**Avis délibéré de la Mission Régionale  
d'Autorité environnementale  
de Bourgogne-Franche-Comté  
sur le projet de carrière alluvionnaire sur le territoire de  
la commune de Seignelay (Yonne)**

n°BFC-2019-2016

Projet de remise en état (Source : dossier)

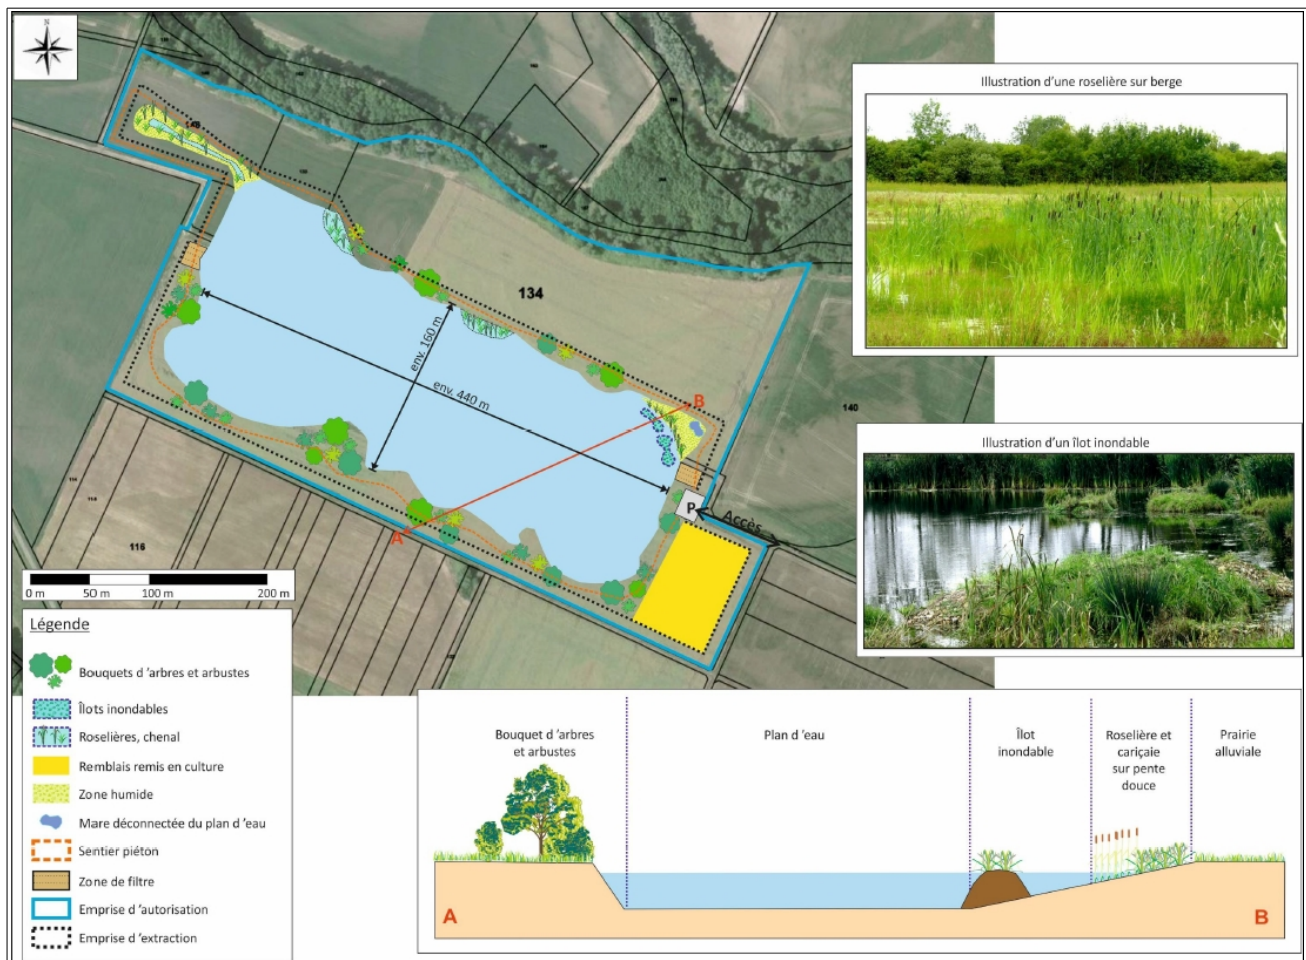
Comme vu précédemment, la création d'un plan d'eau de 7,5 ha est contraire aux dispositions du SDAGE Seine-Normandie. Le pétitionnaire doit donc étudier la création d'une véritable zone humide, avec un remblaiement jusqu'à une profondeur maximale de 50 cm par rapport au terrain naturel.

**La MRAE recommande de compléter l'étude d'impact en précisant les modalités de remise en état conformes aux prescriptions du SDAGE, en apportant la plus grande vigilance quant au choix des matériaux de remblaiement dont le caractère inerte devra scrupuleusement être vérifié et démontré.**
